PROCÉDURE DE SERVICE

RÉFÉRENCE : FSA 202117

OBJET : VERIFICATION DE L'ACHEMINEMENT DU FAISCEAU DE VANNE DE LIQUIDE DE REFROIDISSEMENT SCR

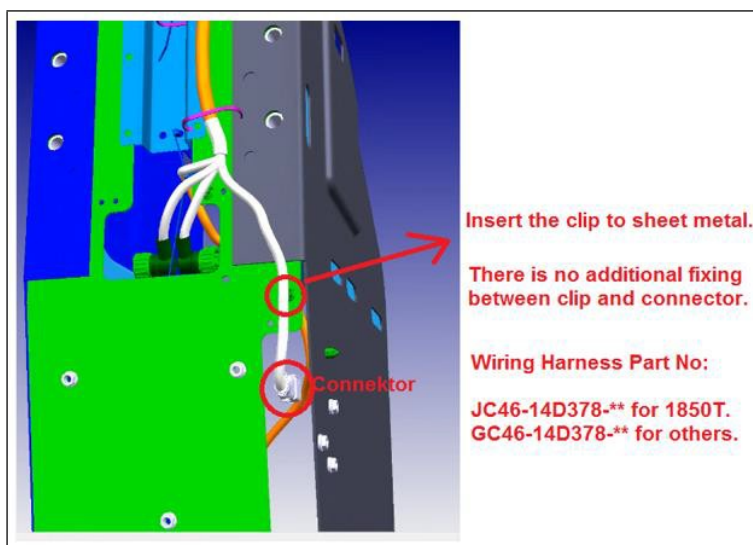
1- Vérifiez le cheminement du câblage électrique de la vanne de refroidissement SCR. Coupez un serre-câble supplémentaire s'il existe comme indiqué sur l'image ci-dessous. Étant donné que ce serre-câble applique une contrainte supplémentaire au connecteur de la vanne, il doit être retiré.

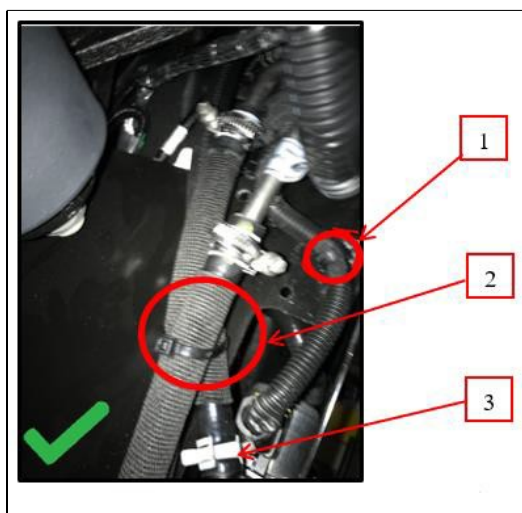
2- Vérifiez le cheminement du faisceau de câbles et assurez-vous que le cheminement est effectué conformément aux données ci-dessous. Fixez le faisceau de câbles au trou du support de support de réservoir SCR comme indiqué ci-dessous si la fixation est manquante. (**Dans des conditions normales, le clip (1) doit être sur le faisceau de câbles.** En cas de manquant, le numéro de pièce est **8U5T-14E047-DA.**)
